Lj. Joz. Stikša
Krašov, Opatov 3/6.

TC-OR-99-70

Krašov, 11.10.58

Pan prof. ing. Geo. Cítek, Warszawa

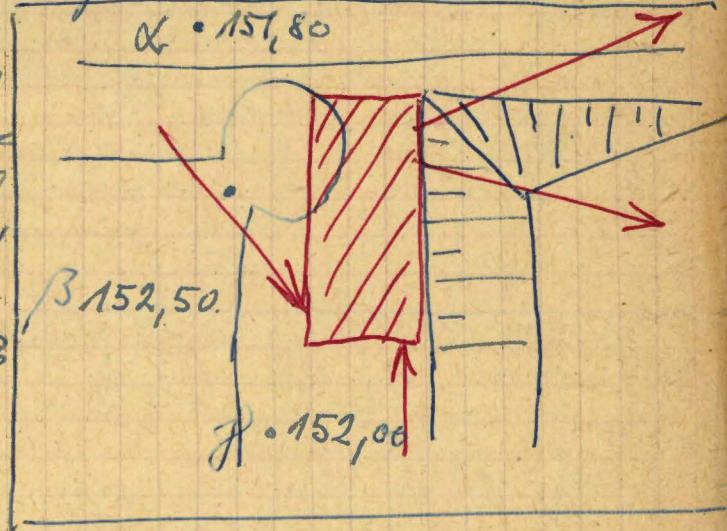
b) Szamba usytuowane na drodze?
jak na szkicu obok.
Na planie Browna figura
półki, przednie jak obok,
czy przednie $\gamma = 152,1$ -
czy też ma mieć 152,50?
